Leiknes skule - referat frå tilbodssynfaring

Det vart halde tilbodssynfaring på Leiknes skule onsdag 19.april kl 0900

Figur 1: Område for rigg - markert med gult

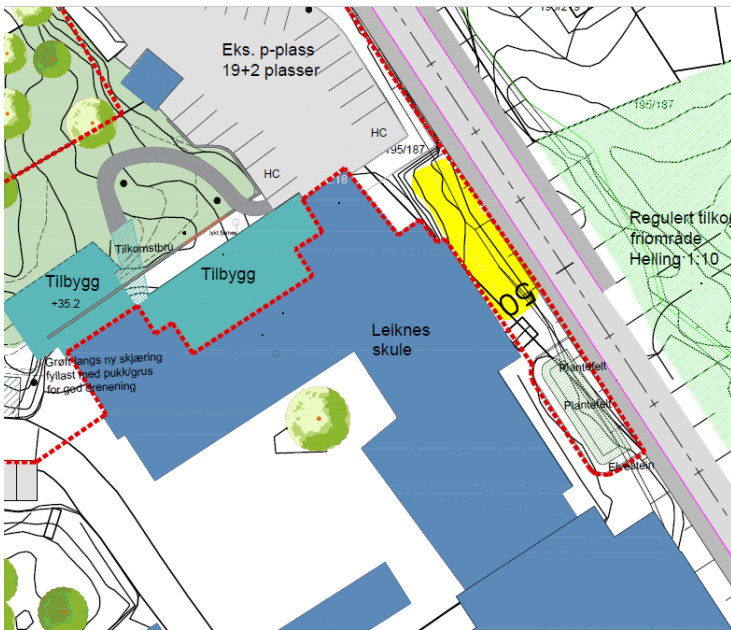
- Arrondering av riggområde: Skal område brukt til rigg opparbeidast etter anleggstida?

Svar: Området for rigg (markert med gult i figur under) er ikkje spesielt nevnt i konkurransegrunnlaget og ikkje teikna inn som del av landskapsplan. Etter anleggstid må det påreknast at området må arronderast og jamnast til mot eksisterande murar og terreng. Det leggast duk og fyllast på med reine massar av grus, dim 0-16.
